**MODIFICACIÓN PORMENORIZADA DEL PGOU
REORDENACIÓN VIARIA EN
PASEO SALVADOR RUEDA Y PASEO CALVO SOTELO**

MODIFICACIÓN PORMENORIZADA NÚMERO 09

RESUMEN EJECUTIVO

P.2.1

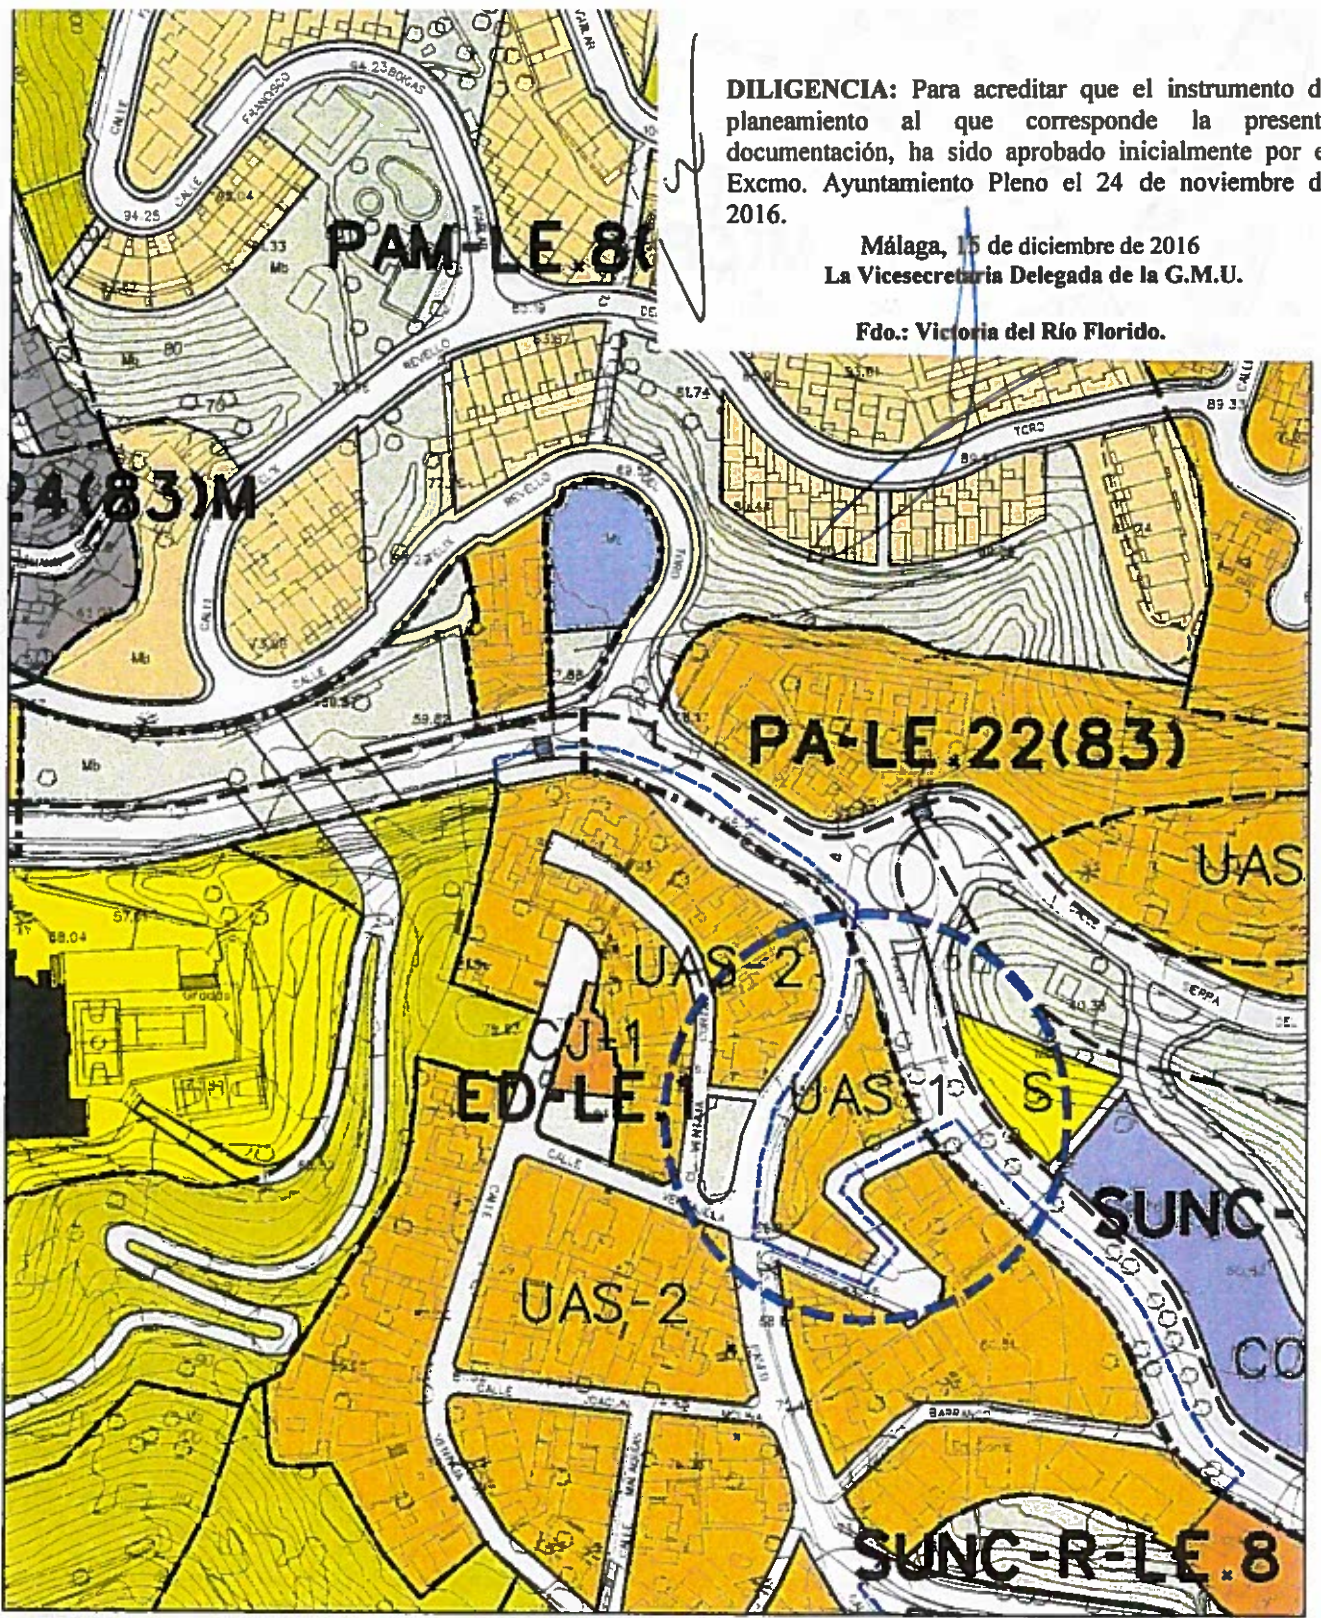
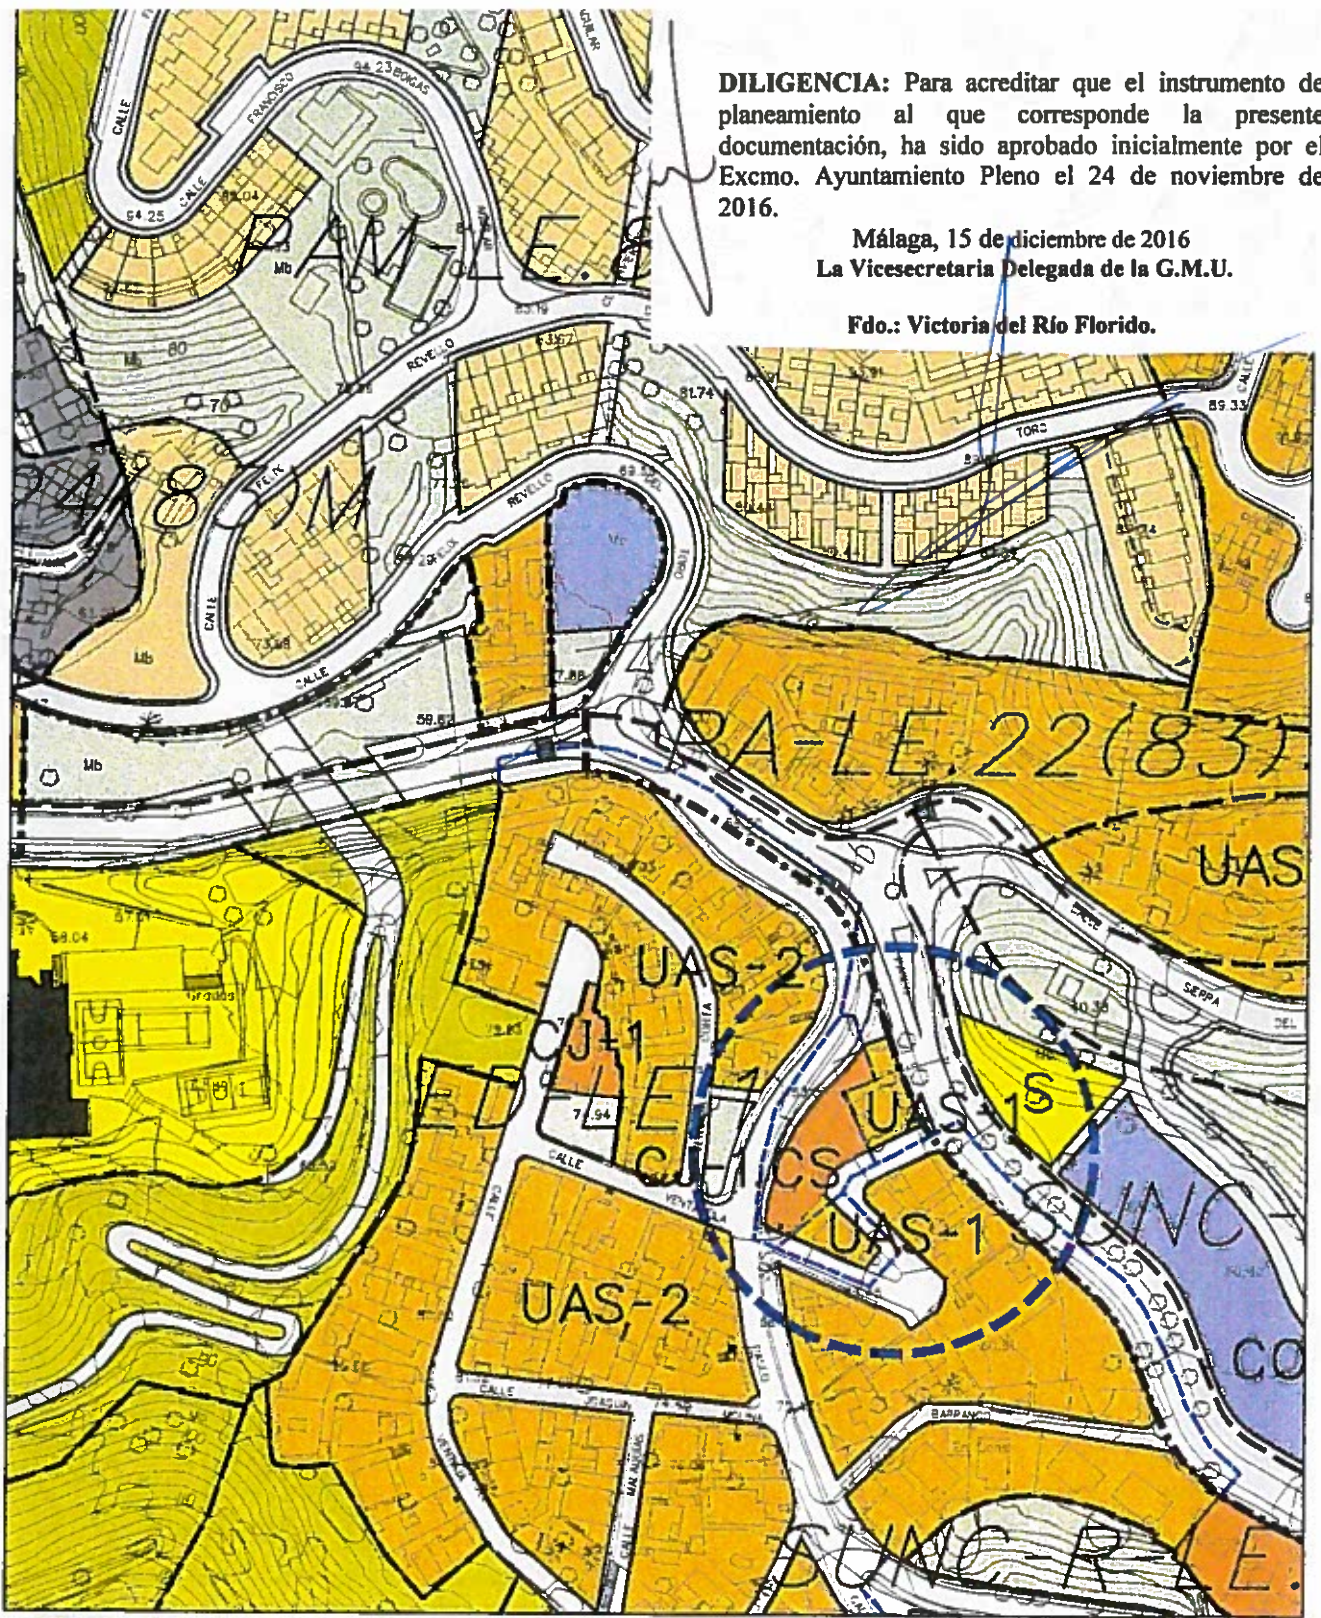
Afecta a los planos P.2.1 "Calificación, Usos y Sistemas", P.2.3 "Gestión, Áreas de Reparto en Suelo Urbano", y P.2.9 "Alineaciones, Alturas y Rasantes", introduciendo un nuevo subtipo en las ordenanzas de la Zona de Ciudad Jardín (CJ) contenidas en el Título XII, Capítulo 7º, Art. 12.7.3, pág. 140.

La calzada existente en paseo Calvo Sotelo, en la curva más cerrada de este tramo (radio interior 24 metros), tiene en la actualidad una dimensión de anchura crítica entorno a 6,50 metros, a todas vistas insuficiente para el tránsito de vehículos de transporte público, proponiéndose su ampliación en este punto a unos 9,00 metros, con la gradación necesaria para adecuar la transición hacia el resto de tramos, y con el trazado preciso para facilitar la circulación que se produce.

Por su parte, la remodelación de las glorietas ubicadas en paseo Salvador Rueda se realiza para permitir una mejor ejecución de giros y conexiones, en una zona de difícil solución circulatoria derivada de la relativa estrechez del viario existente dentro de un ámbito de topografía compleja.

Esta modificación conlleva un reajuste de las alineaciones en ciertas parcelas del paseo Calvo Sotelo, para permitir la ampliación del viario, que redundará en una disminución de sus superficies, proponiéndose, para mantener los techos edificables que les otorga el Plan General, en los casos en que existe tal posibilidad, la modificación de la ordenanza de aplicación, de la actual UAS-1, a CJ-1, con un índice de edificabilidad específico de 0,682 m²/m²s (CJ-1 CS). En los suelos donde no es posible materializar la concentración del techo edificable otorgado, se ve necesaria la adquisición de las superficies afectadas por el viario que se prevé.

Sobre una superficie original total de terrenos privados ascendentes a 936,00 m²s, se propone una superficie a obtener para uso de viario público de 321,00 m²s.
